本工事概要図 (決定)

協議図面② (本工事)

協議No. 396360

申請箇所	甲斐市電王新町字大原2104番1他		
図名	側溝計画図 給排水計画図		
縮尺	1:250	用途地域	
測量年月日	令和7年12月6日	作成年月日	令和8年1月10日
測量者	甲斐市住吉一丁目8番17号 土地家屋調査士 望月厚

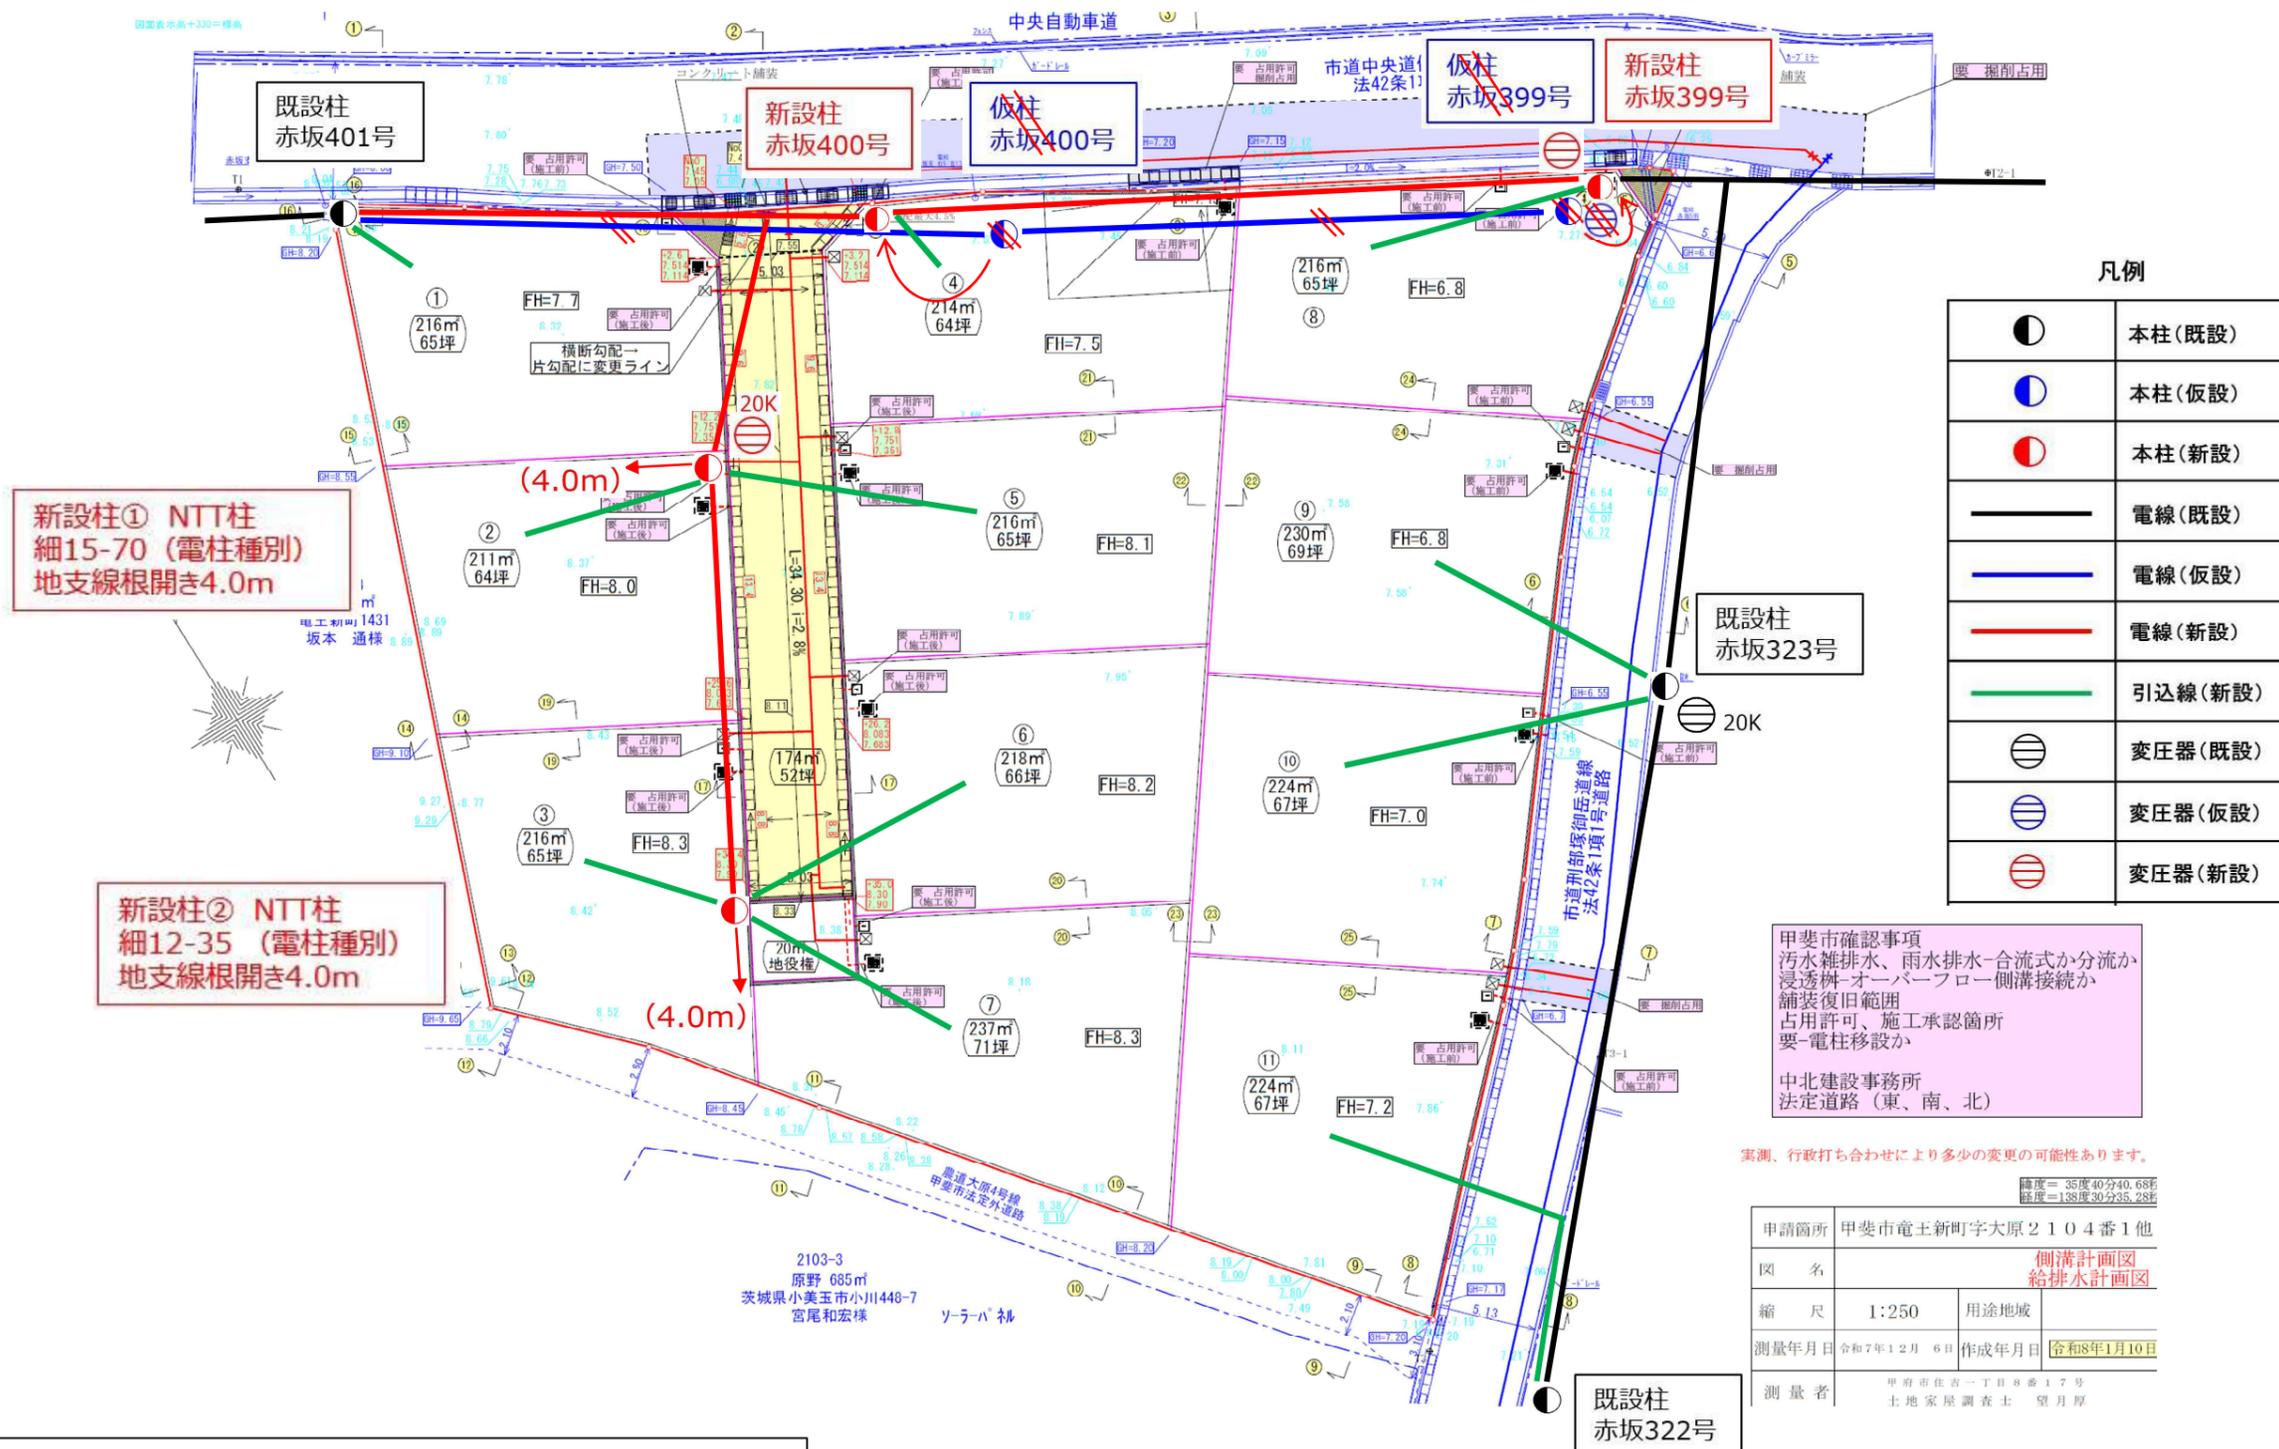
甲斐市確認事項
 汚水雑排水、雨水排水-合流式か分流か
 浸透枳-オーバーフロー側溝接続か
 舗装復旧範囲
 占用許可、施工承認箇所
 要-電柱移設か
 中北建設事務所
 法定道路(東、南、北)
